From 5.1, 2, e < 5.1, 2, e @amsterdam.nl>
Subject **RE: Rembrandt Park 3 | Haalbaarheid woningbouw**
To 5.1, 2, e 5.1, 2, e @boelensdegruyter.nl>
Cc 5.1, 2, e < 5.1, 2, e @amsterdam.nl>, 5.1, 2, e 5.1, 2, e @boelensdegruyter.nl>
Date June 16, 2025, 12:26:53 PM CEST

We hebben de haalbaarheidsstudie in onze projectgroep besproken en sturen jullie hierbij ons reactie. Belangrijk voor ons is om ons bestuur hierin mee te nemen. Dat proberen we op korte termijn te doen.

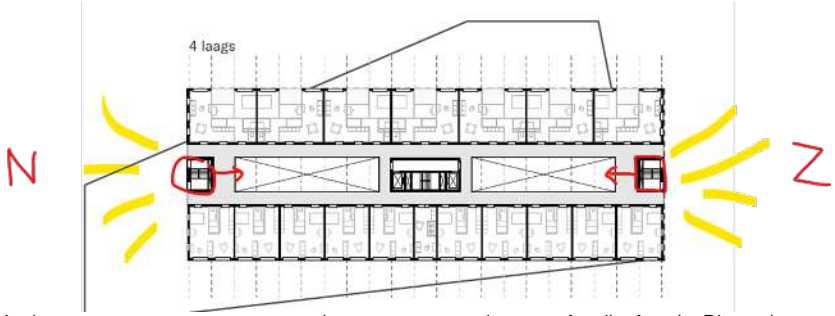
3. Woningbouw aspecten: we zijn het eens dat de beste woningen tweezijdig georiënteerd zijn met privé buitenruimte, geen geluidsmaatregelen en ten minste één zijde zicht op het park. Het lukt niet om alle woningen aan al deze punten te laten voldoen. Veel woningen hebben wel zicht op het park en veel woningen hebben tweezijdige oriëntatie. De woningen in de onderste vier woonlagen gericht op het westen zijn kwalitatief het minste met voornamelijk eenzijdige oriëntatie en een ‘urban view’ over de ring A10. Dat erkennen we ook. In de vervolg ontwerpfase (SO en VO) moeten we goed kijken of we bijvoorbeeld aan de zijkanten (zuid en noord) van de vide/binnengalerij meer licht naar binnen kunnen laten vallen door de positie van de trappenhuizen aan te passen. Wellicht dat we nog een vide woonlaag van 4 naar 3 moeten verminderen. Meteen halveren kost helaas 10-15 woningen (afhankelijk van de grootte) en ook komt de rechthoekige vorm minder tot zijn recht van de bovenbouw. Het aantal woningen is hard nodig om het plan financieel haalbaar te houden. Maar dit is dus een aandachtspunt voor het vervolg. Zie hieronder weergegeven wat we bedoelen met verplaatsing trappenhuis en zijlicht verbeteren.
